PGD 60

DIRECTION ASSEMBLY MEAN: Z UP VEHICLE

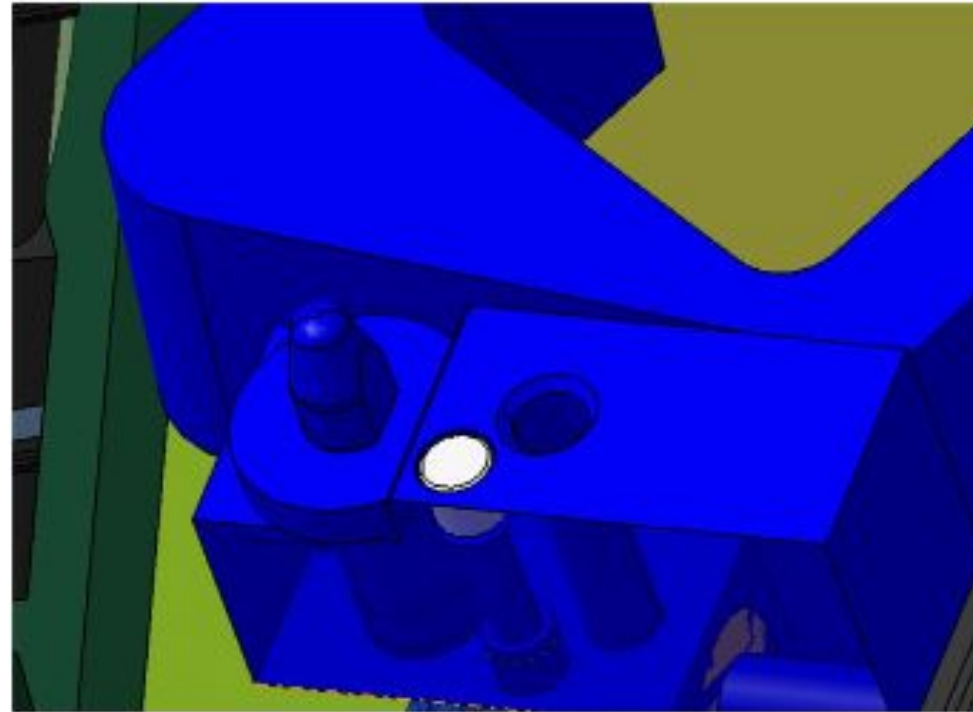
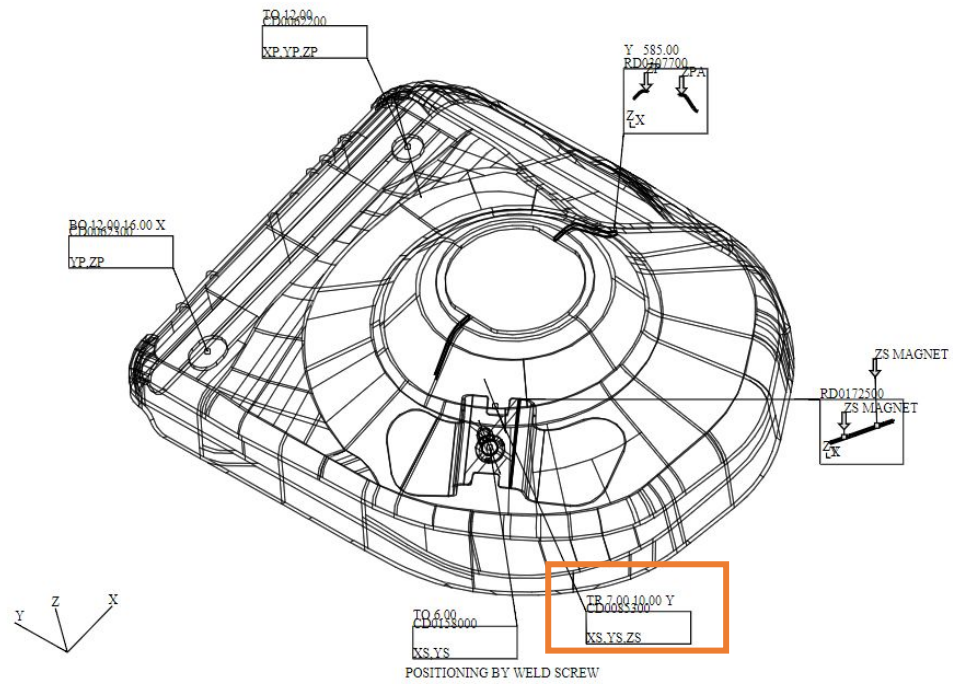
Пилот CD0085300 необходимо заменить на пилот 7.8 (усеченный) как на XJF

Пилот CD0085300 на XJF

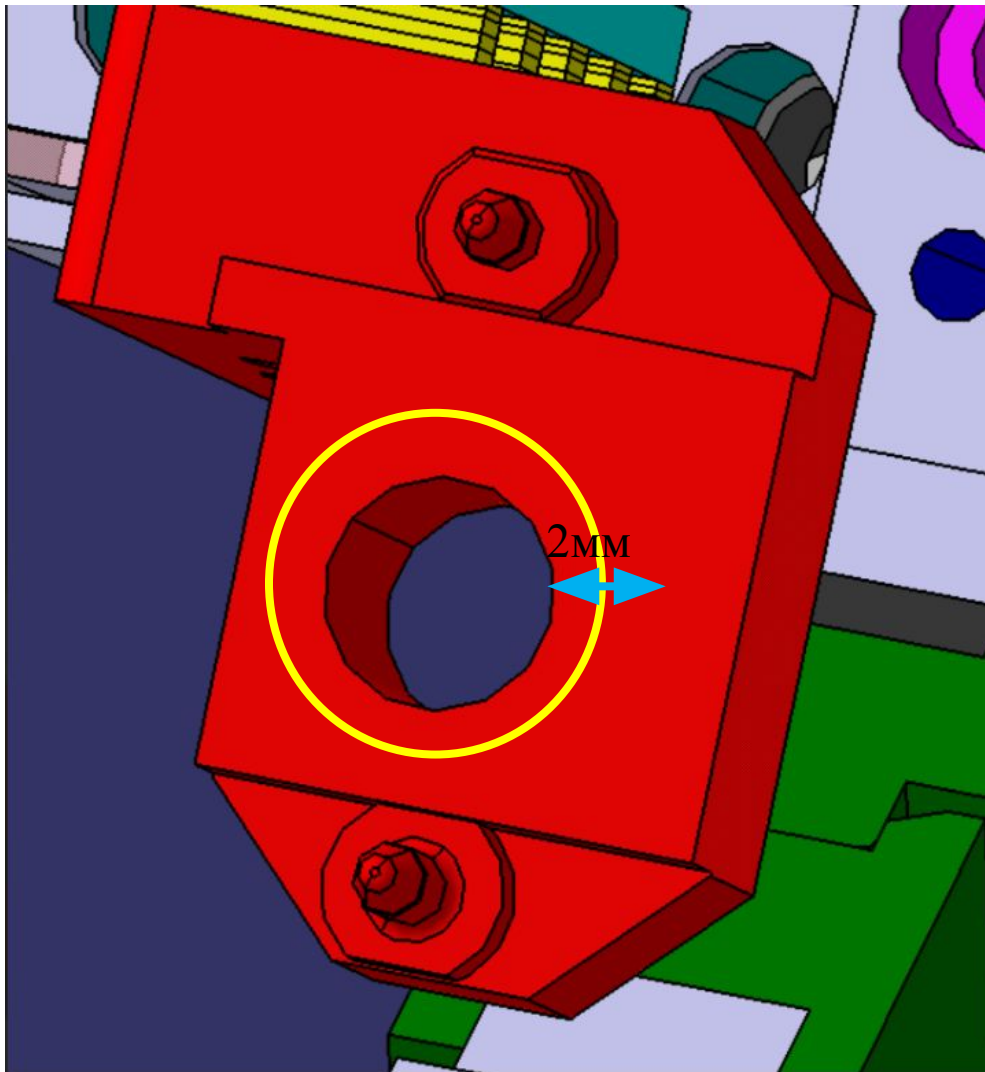
Необходимо расточить отверстие под шпильку массы на 2мм

DPD 180

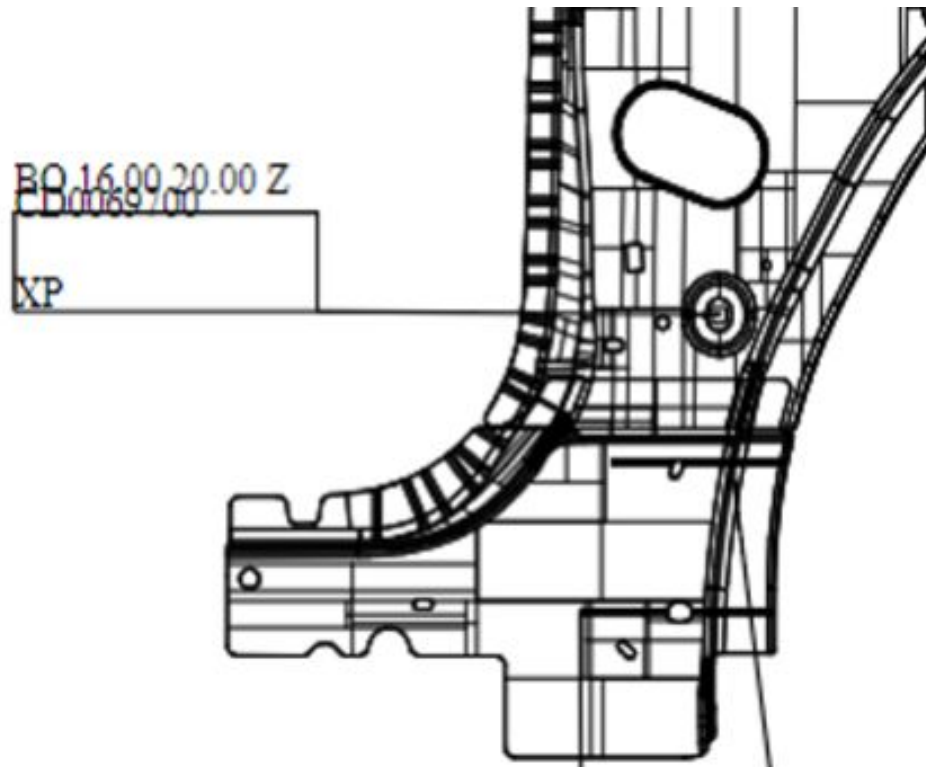
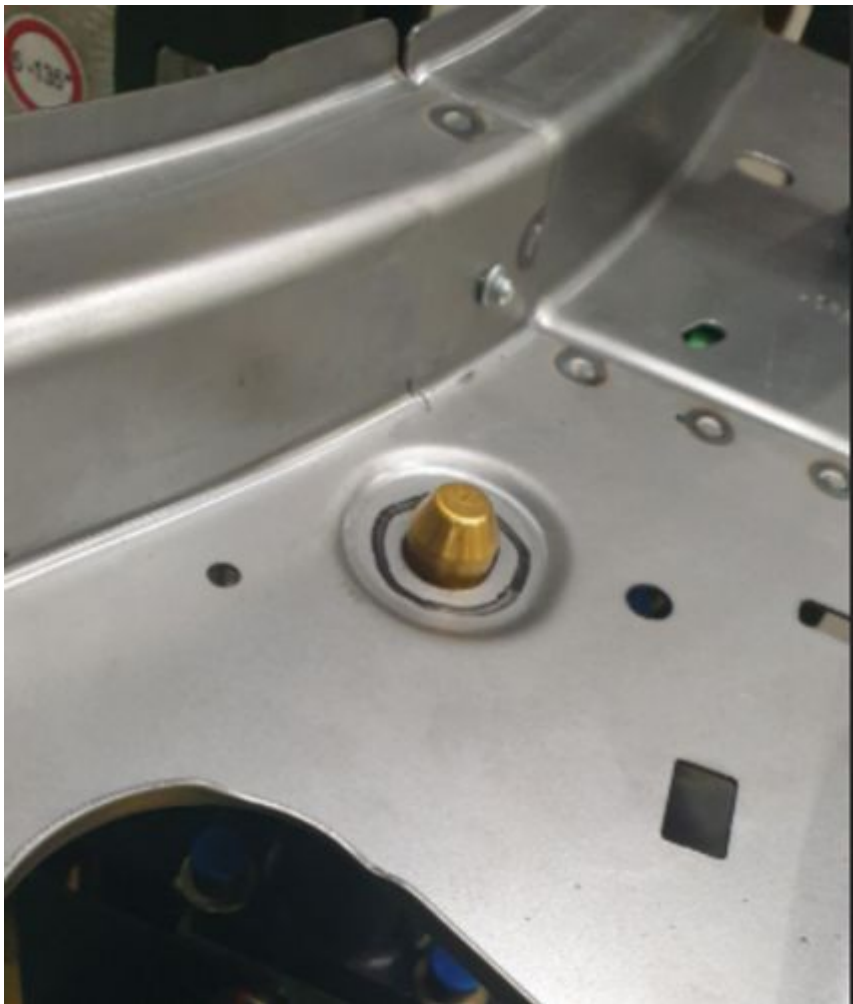
Пилот CD0069700 необходимо поднять на 3мм

LRG 080

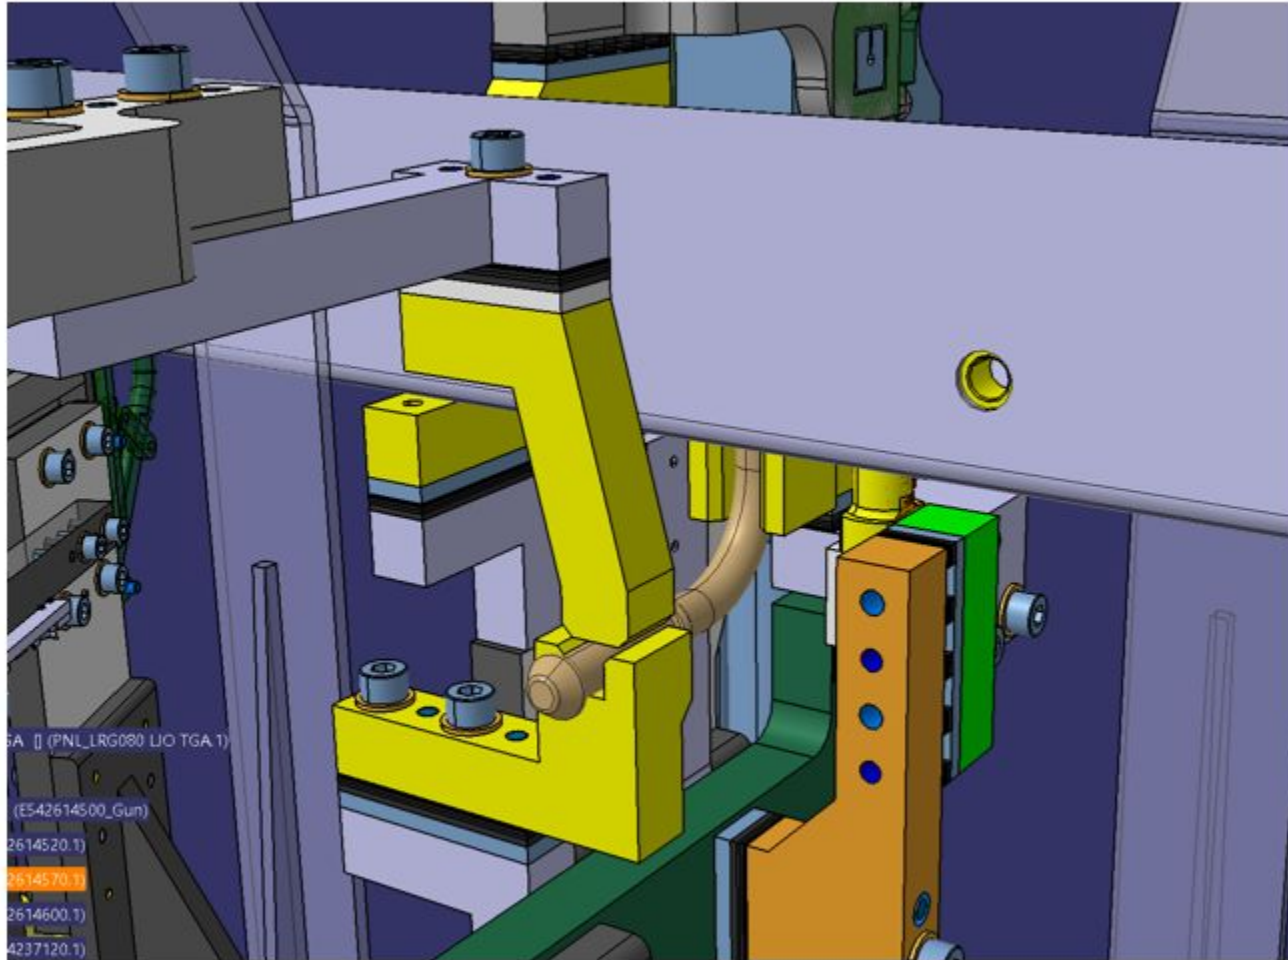
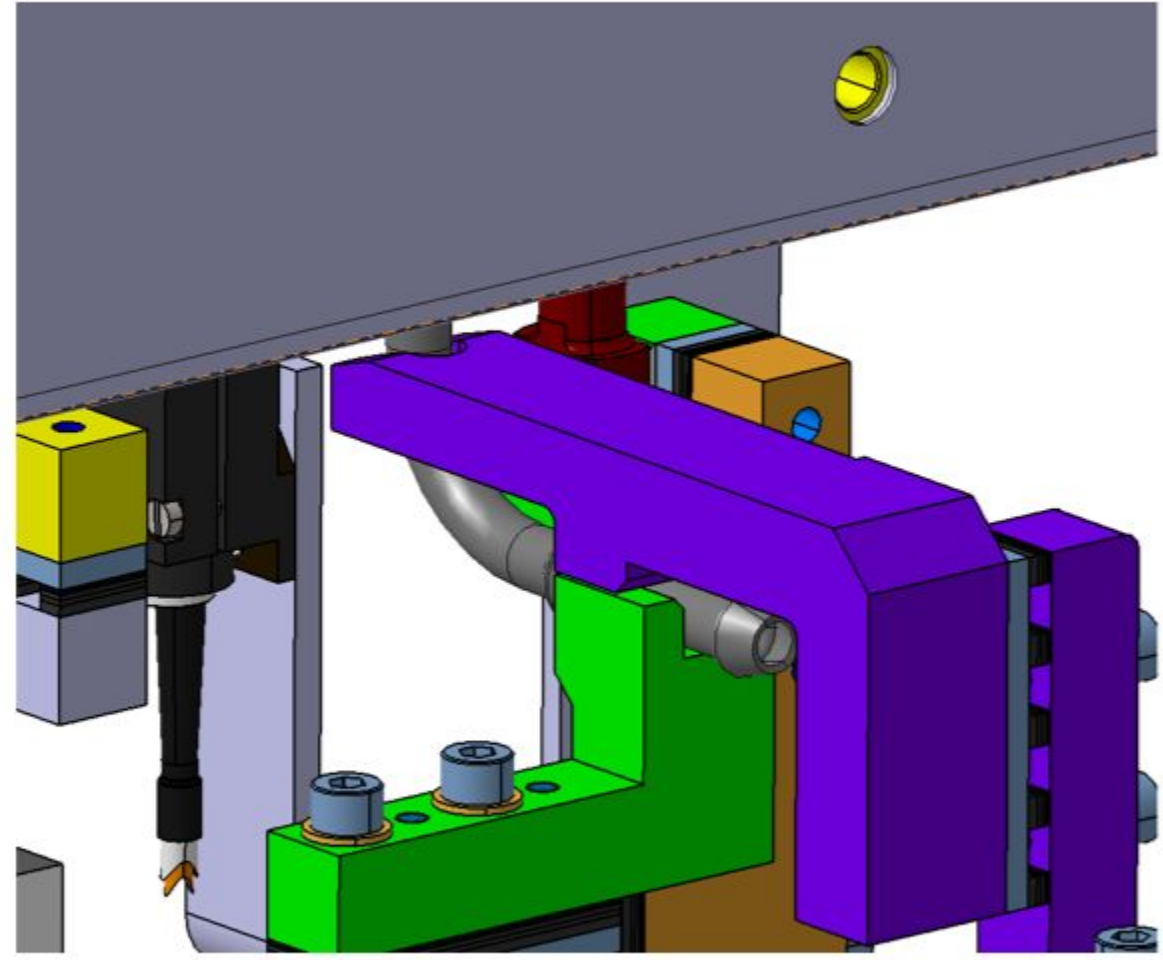
Необходима модификация прижима на посту LRG 080 как на XJF

DPD 180

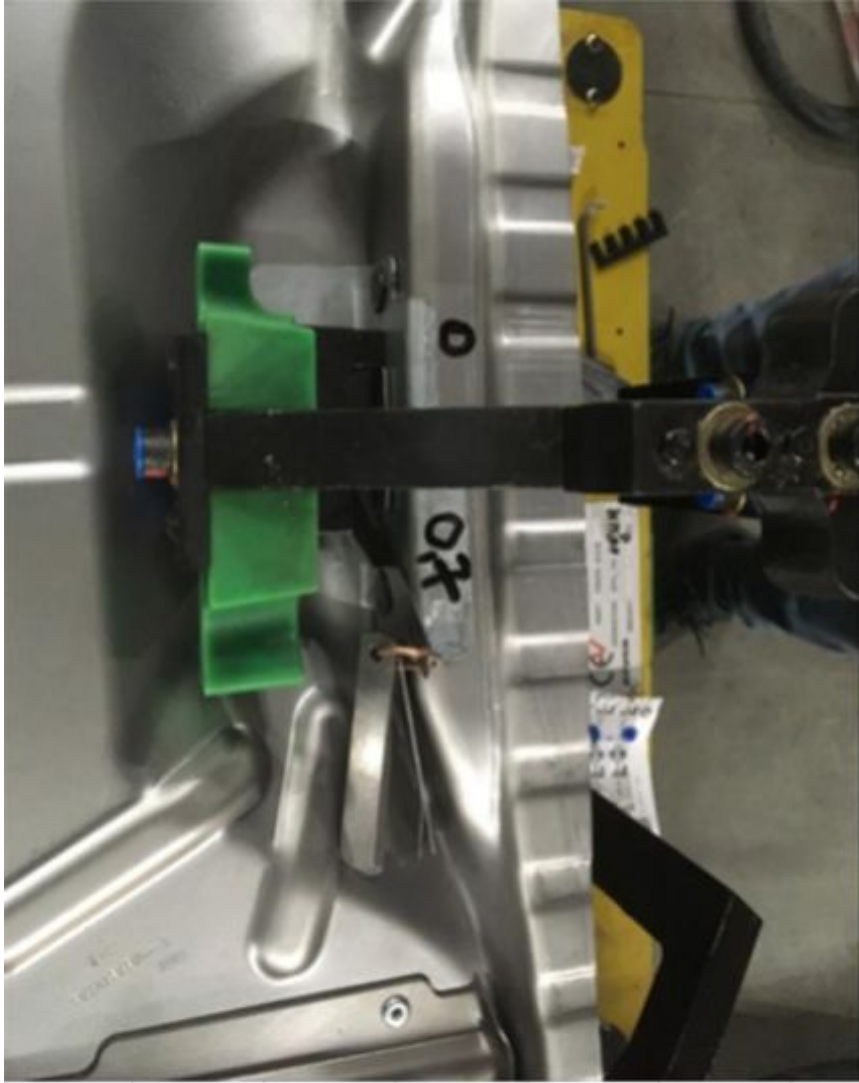
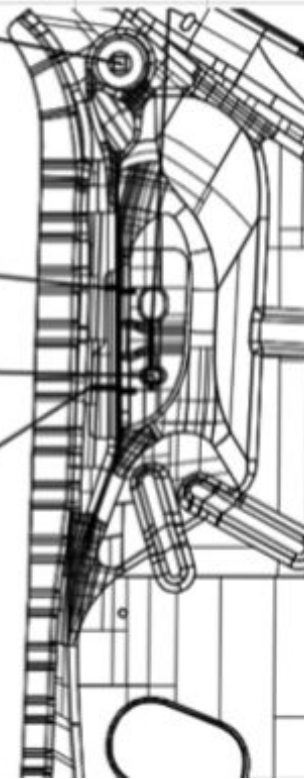
1 регулировка на 2 прижима.
Разброс 0,7мм
RD0328900, RD0328800

На посту 2 прижима на 1 настройке, 1 работает другой нет. Необходима модификация.

LRD 080

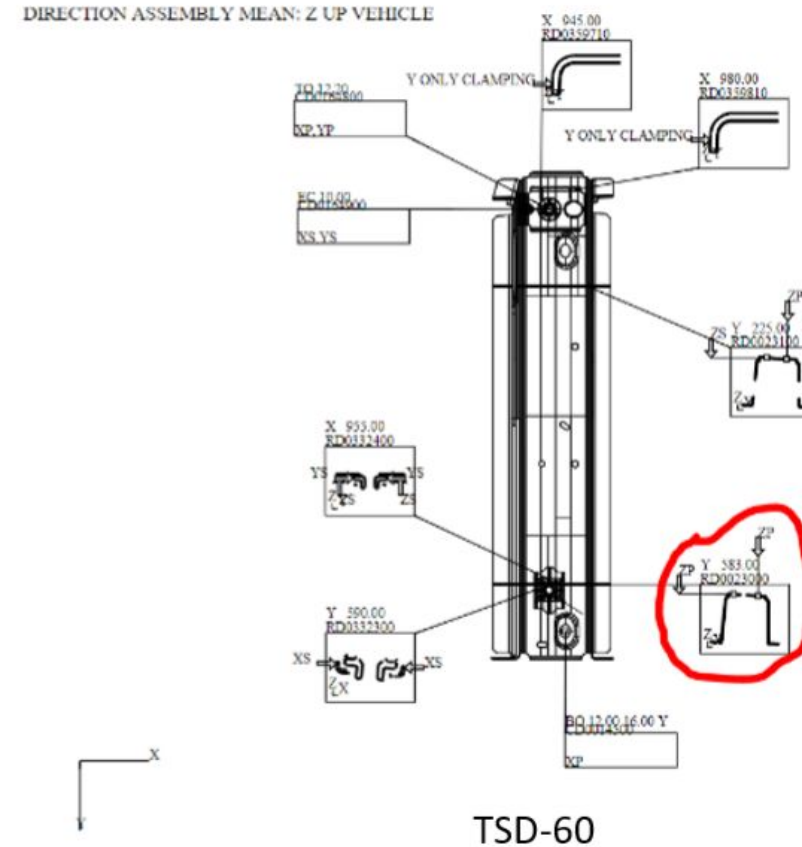
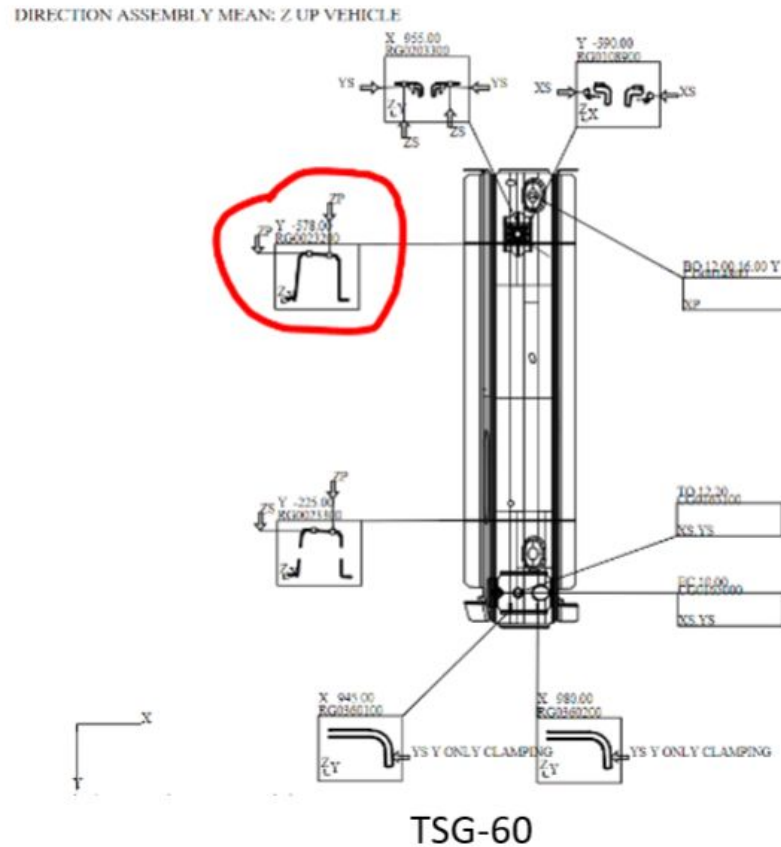
На посту 2 референса rd337200 ys1, s2 на 1 настройке, 1 работает другой нет. Необходима модификация.

SCG/SCD 150

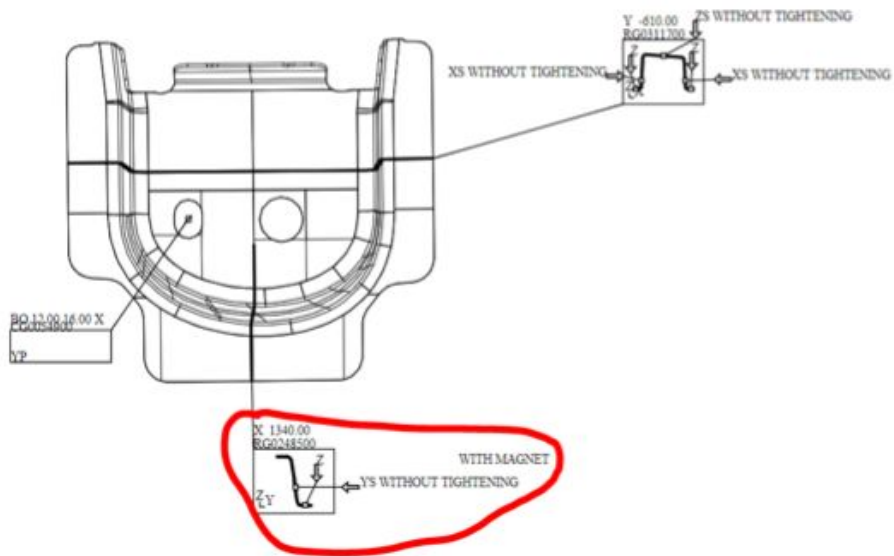
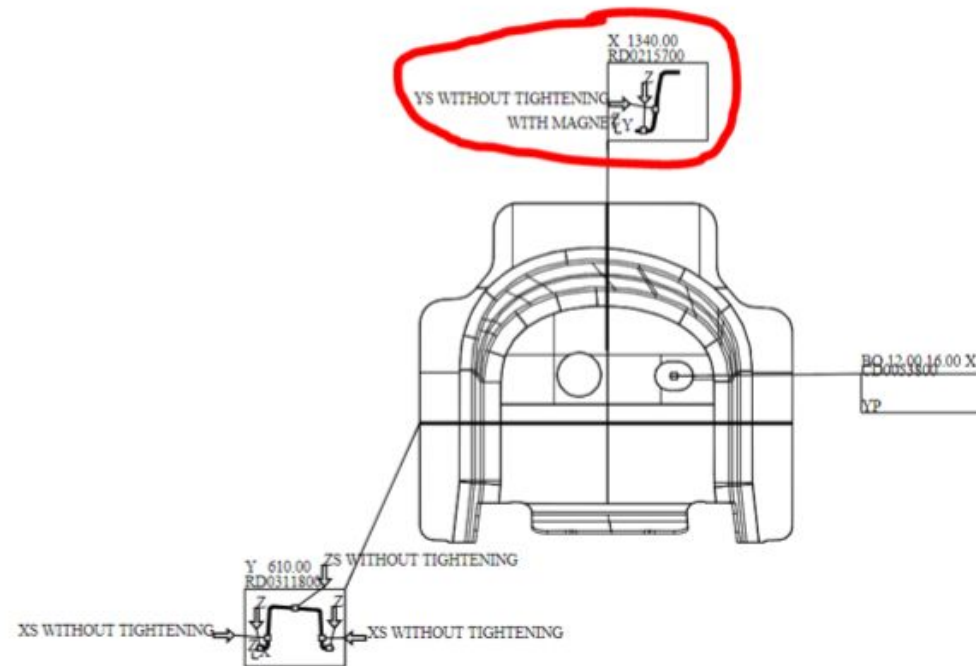
Отсутствуют магниты на референсах RG0248500 и RD0215700. Необходимо установить магниты
